改善箇所説明図

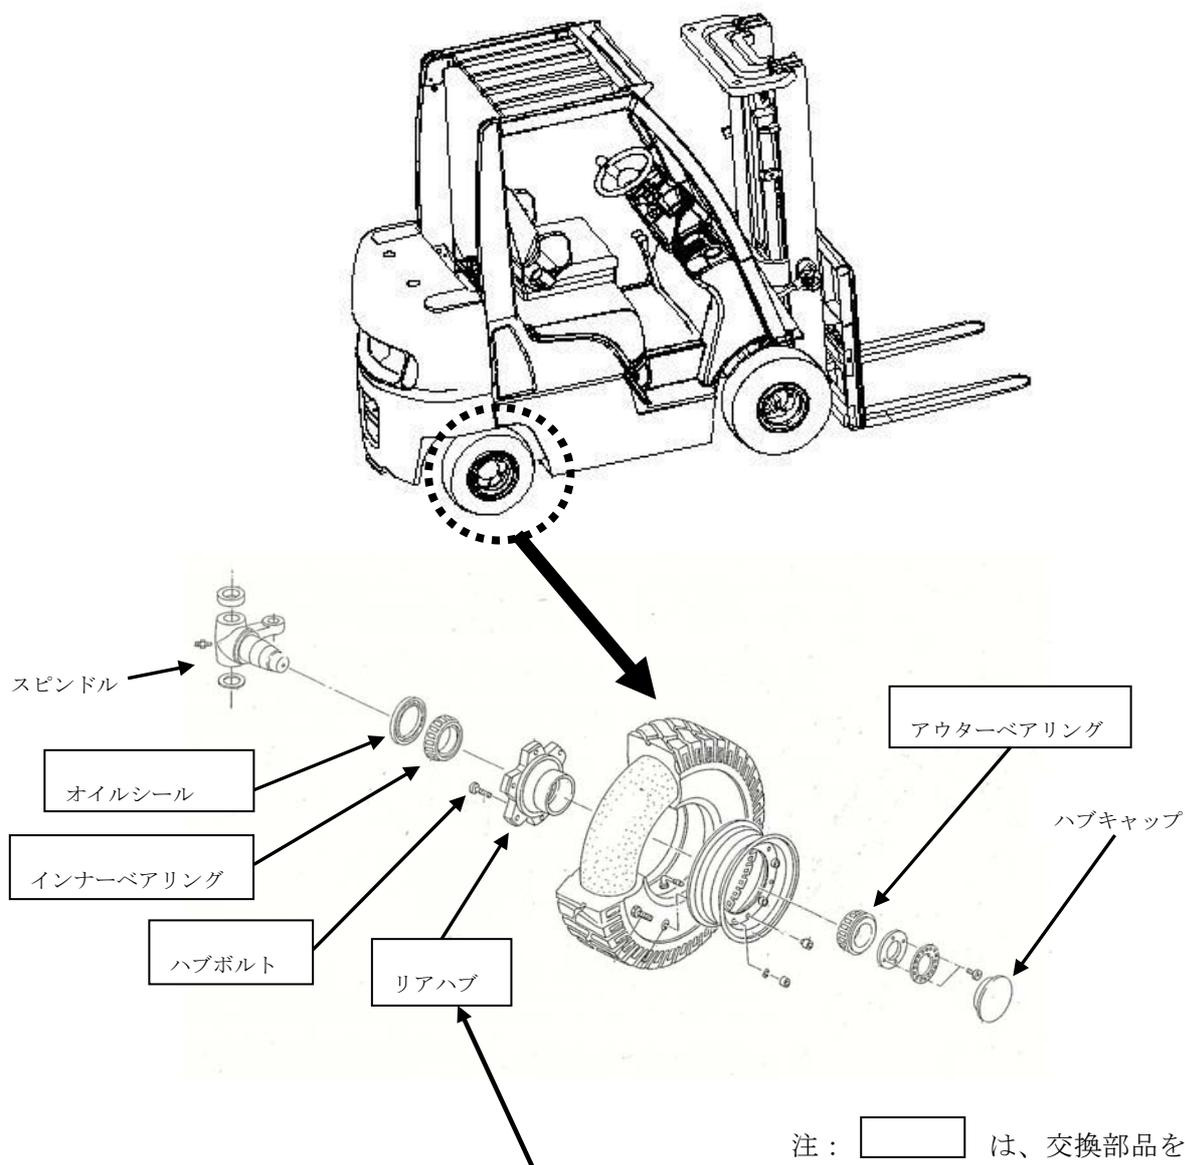
基準不適合発生箇所

リアハブの製造管理が不適切なため、製造工程において材料に異物が混入し、強度が不足しているものがある。そのため、そのまま使用を続けると、走行時の振動等によりハブに亀裂が生じ、最悪の場合、ハブが破断し、車輪が脱落するおそれがある。

改善内容

全車両、リアハブを正規品と交換し、併せて周辺部品を新品と交換する。

識別

ハブキャップに、白ペイントを塗布する。
